Mission régionale d'autorité environnementale

**Avis sur le projet d'exploitation  
du parc éolien BCMA à Braux, Chalette-sur-Voire,  
Magnicourt et Aulnay (10) porté par la société  
par actions simplifiée (SAS) à associé unique  
Parc éolien de BCMA**

N° réception portail : 001791/AP  
n°MRAe 2025APGE39

Figure 2 : Contexte éolien du projet

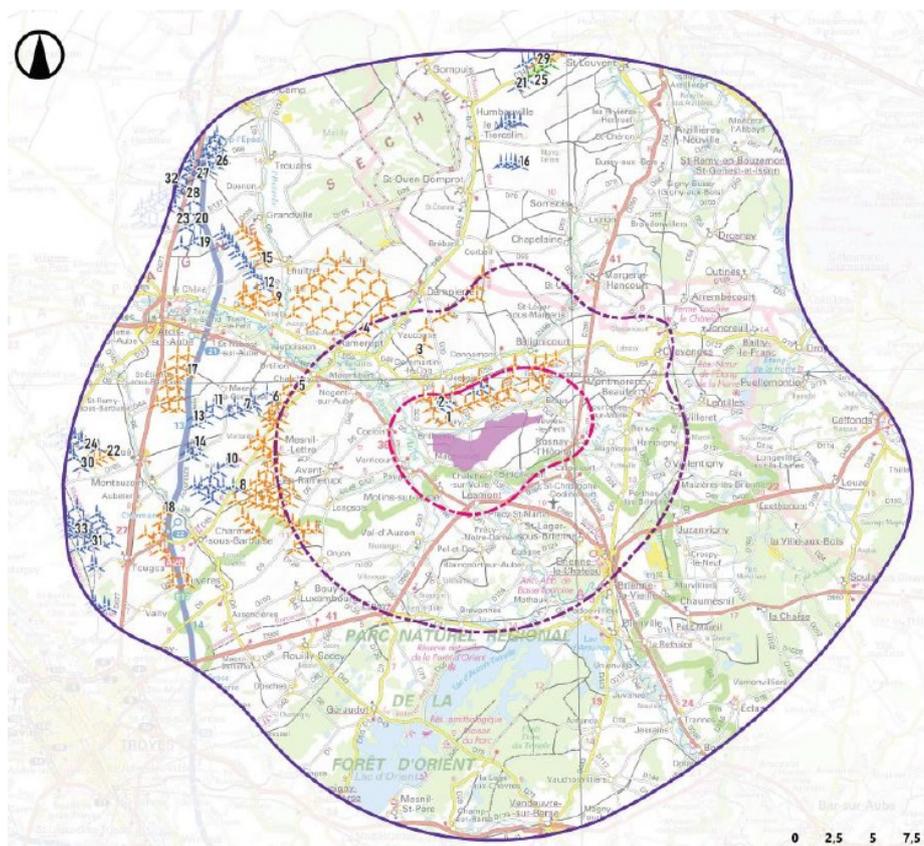
L'Ae indique que d'après les données du dossier, le nombre d'éoliennes existantes correspondant à ces 22 parcs serait de 126.

De plus, toujours d'après les données du dossier, les parcs en cours d'instruction représenteraient 162 éoliennes (dont 106 éoliennes pour 3 parcs seulement), ce qui porterait à 288 le nombre total d'éoliennes si tous les projets sont réalisés. Pour l'Ae, l'enjeu paysager est donc fort et non pas « globalement modéré » si l'on prend en compte les effets cumulés de ces 33 parcs.

**L'Ae recommande de relever le niveau d'enjeu paysager du projet qui présente, par la prise en compte des effets cumulés de ce parc et des autres parcs réalisés ou en cours d'instruction, de forts risques d'encerclement de certains villages avoisinants.**

**Figure 3 : Angles d'occupation et de respiration depuis Aulnay**

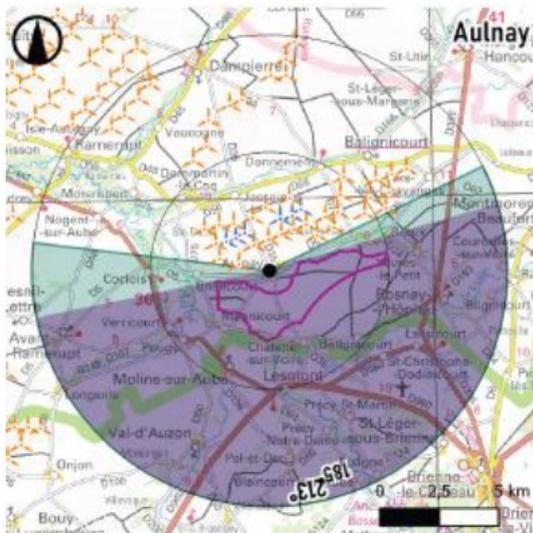
L'Ae constate que dans la figure 49 mentionnée précédemment, la couleur utilisée pour les 2 angles de respiration à partir de la commune d'Aulnay est erronée. D'après la légende des schémas, elle correspond à la couleur pour un angle de respiration supérieur à 120° alors que visiblement les 2 angles sont inférieurs à 120°.

**En l'état actuel de l'étude paysagère, prenant en compte le périmètre de la ZIP et non pas la position des éoliennes, l'Ae constate que les angles de respiration avec projet depuis les communes d'Avant-les-Ramerupt, Nogent-sur-Aube et Aulnay sont inférieurs à l'angle minimal recommandé de 120°.**

L'Ae regrette par ailleurs que le dossier ne comporte pas une étude supplémentaire concernant le risque d'encerclement pour la commune d'Aulnay et son hameau le Petit-Aulnay, comportant une

analyse précise de la topographie ainsi que des photomontages supplémentaires pour les angles non couverts dans l'étude paysagère, soit dans la direction opposée au projet éolien.

L'Ae constate de plus que l'implantation de ce projet en un groupe désorganisé et non « simple et régulière » comme expliqué dans l'étude paysagère, est peu compréhensible. La commune d'Aulnay serait très fortement impactée, l'effet d'encerclement pouvant être qualifié de massif autour de cette commune.

***L'Ae recommande de rectifier la couleur utilisée pour les angles de respiration sur le schéma de la vue depuis la commune d'Aulnay et de vérifier les couleurs utilisées pour les 9 autres schémas.***

***L'Ae recommande, si cela s'avère nécessaire après recalcul des angles de respiration, de déplacer les éoliennes ne respectant pas un angle minimal sans éolienne de 120°.***

***L'Ae recommande de représenter la respiration visuelle depuis les communes d'Avant-les-Ramerupt et Nogent-sur-Aube en prenant en compte les mâts ou les bouts de pales des éoliennes et non le périmètre de la ZIP, et d'établir une analyse spécifique pour la commune d'Aulnay et son hameau le Petit Aulnay, prenant en compte la topographie du site.***
